# 沈阳市建设工程（市政）规划许可变更批前公示板

## 市政管线规划方案总平面图

沈阳新振置业有限公司的沈阳王家湾冰上运动中心项目（排水管线工程）  
沈抚二号线段规划许可变更批前公示

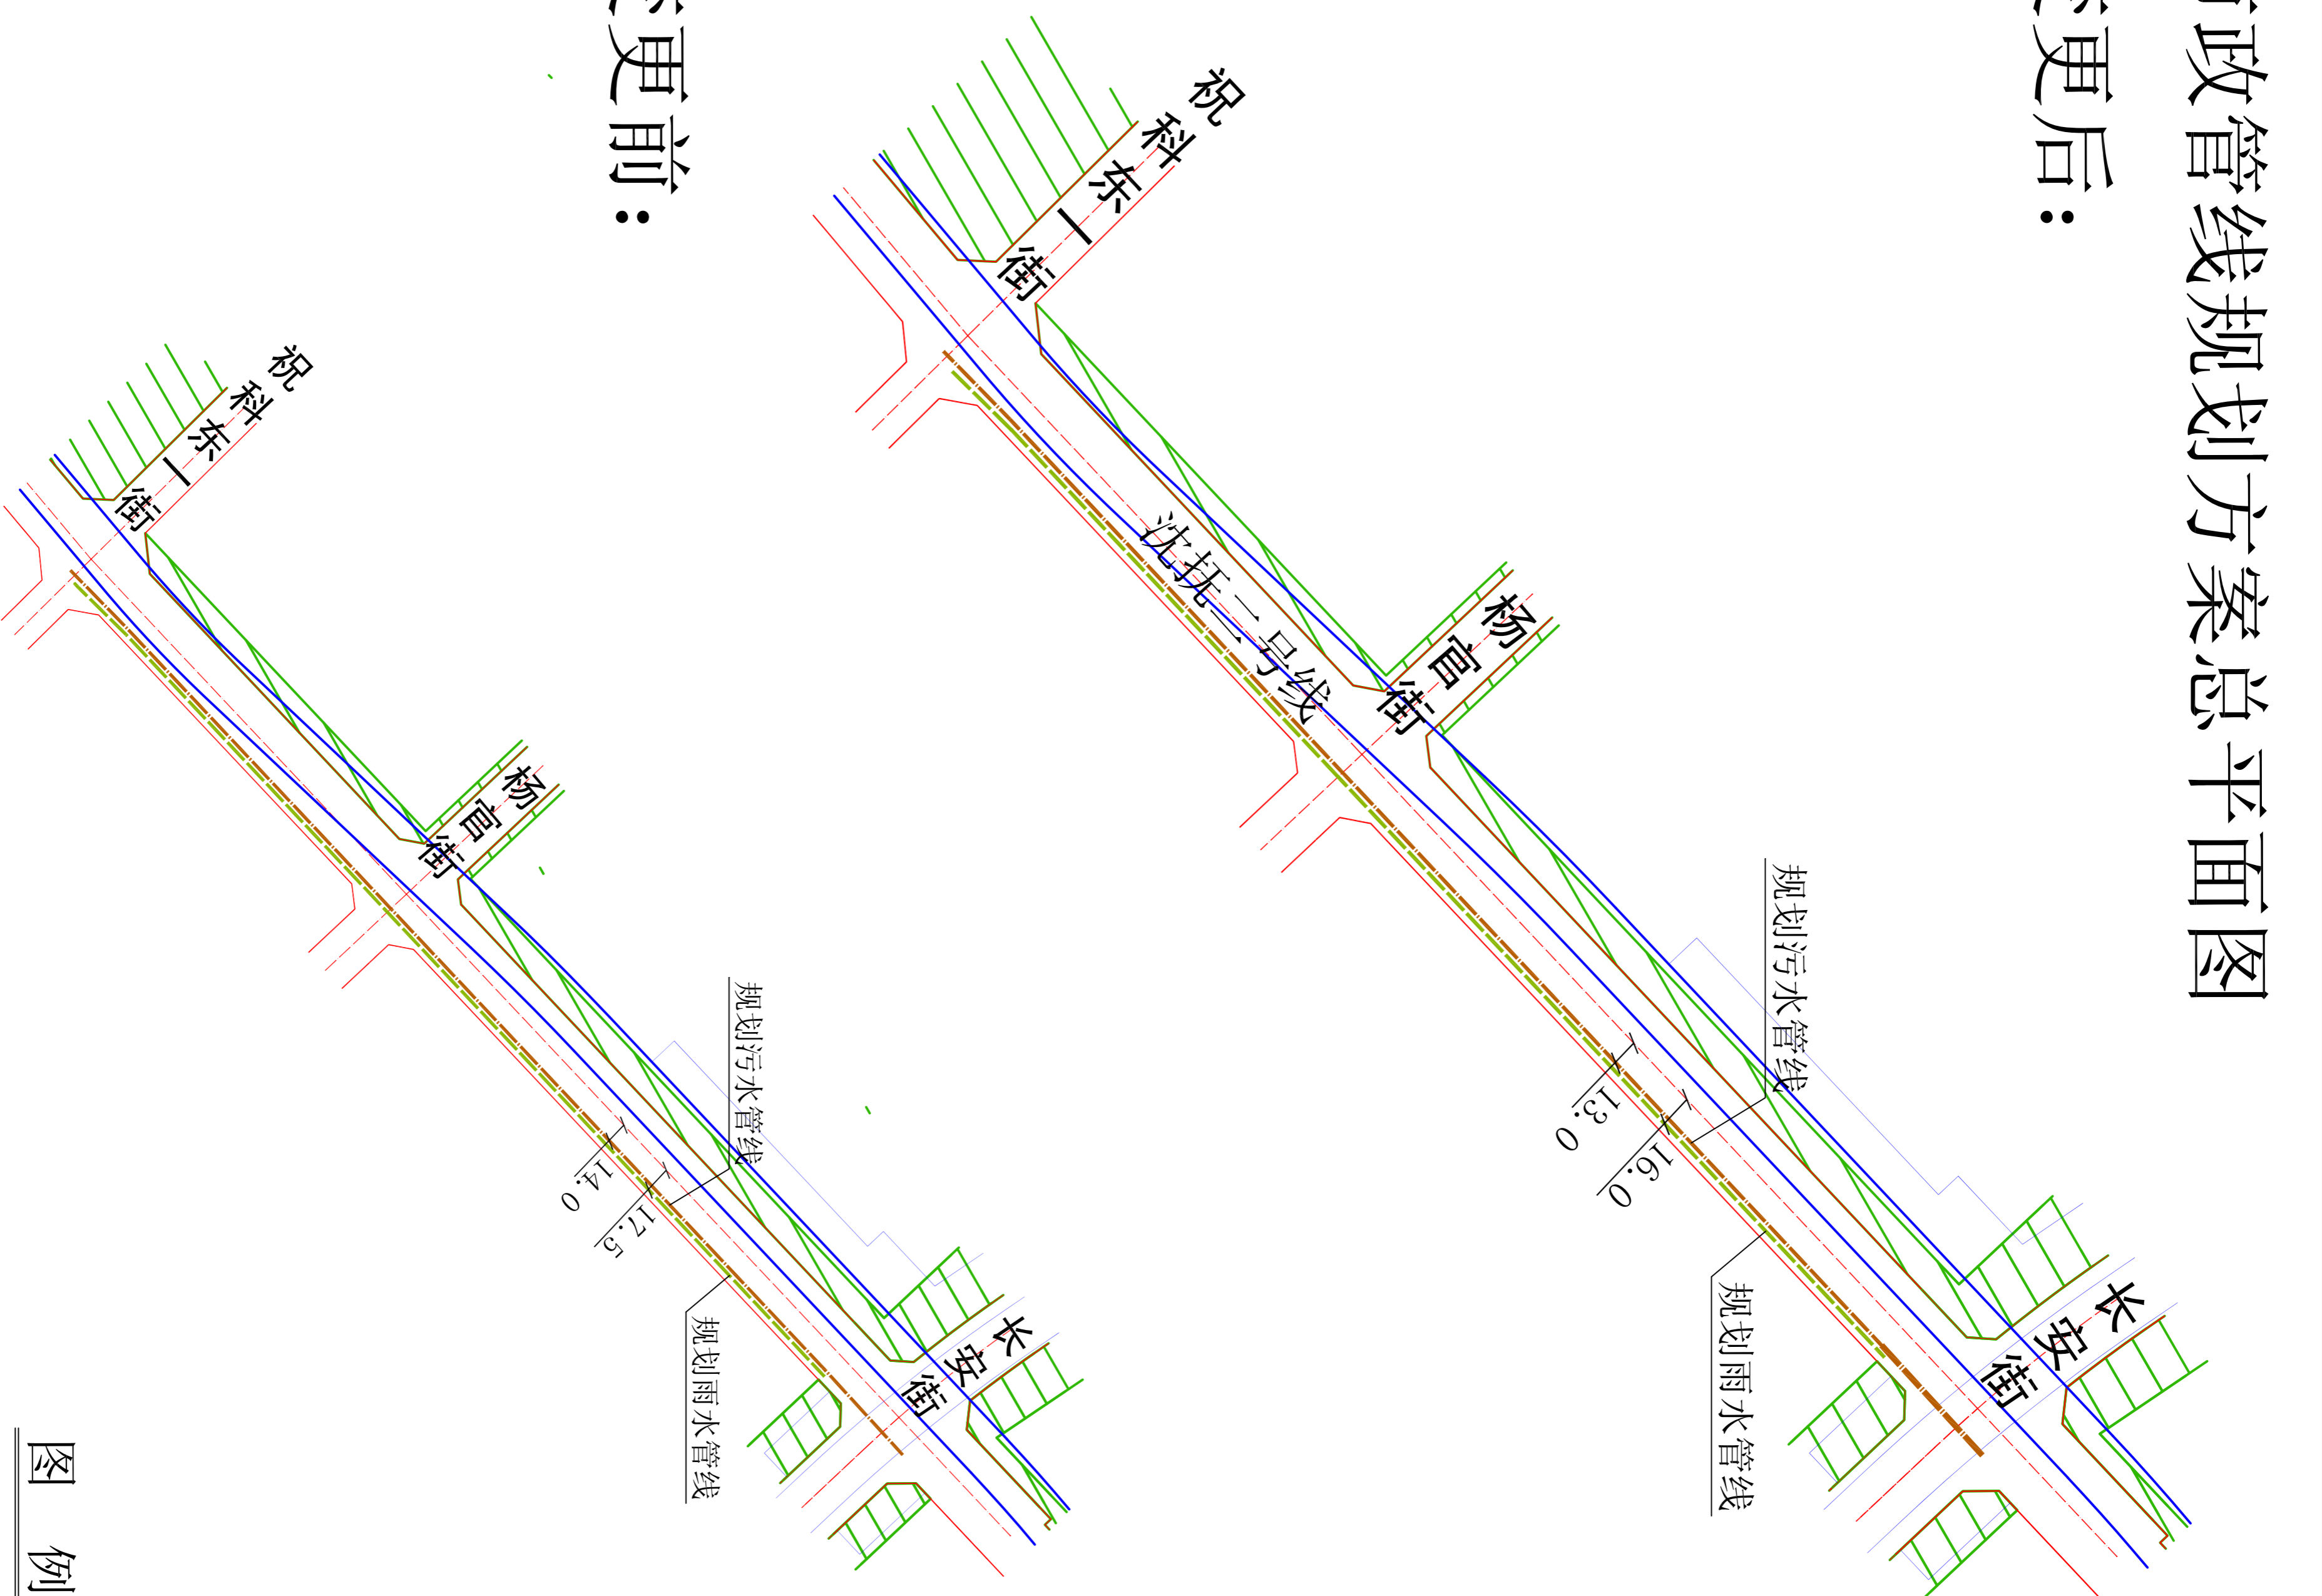
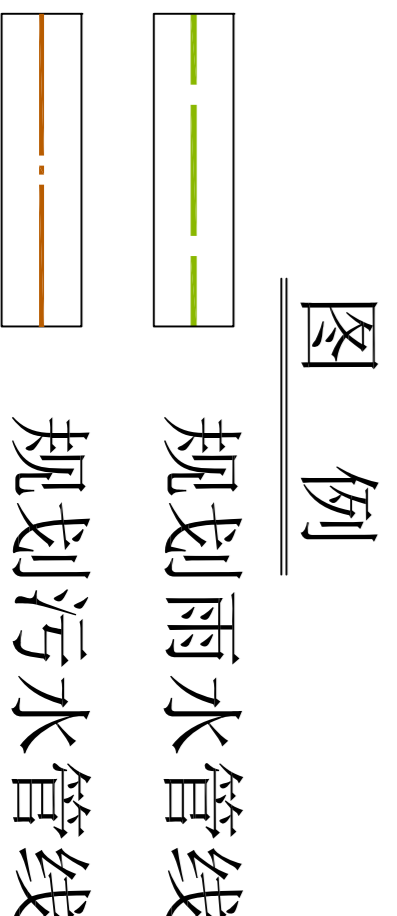
沈阳王家湾冰上运动中心项目（排水管线工程）沈抚二号线段位于沈阳市浑南区，该项目拟建排水长度分别为雨水管线663.4米，污水管线741.2米。变更前：沈抚二号线段：规划雨水管线位于道路中心线南侧17.5米，规划污水管线位于道路中心线南侧14.0米。变更后：沈抚二号线段：规划雨水管线位于道路中心线南侧16.0米，规划污水管线位于道路中心线南侧13.0米，标准道路红线宽40米，设计雨水管径为D3000mm；污水管径为D1200mm。建设单位现已委托设计单位按照相关技术标准和规范完成建设工程规划方案，现予以公示并公开征求意见。
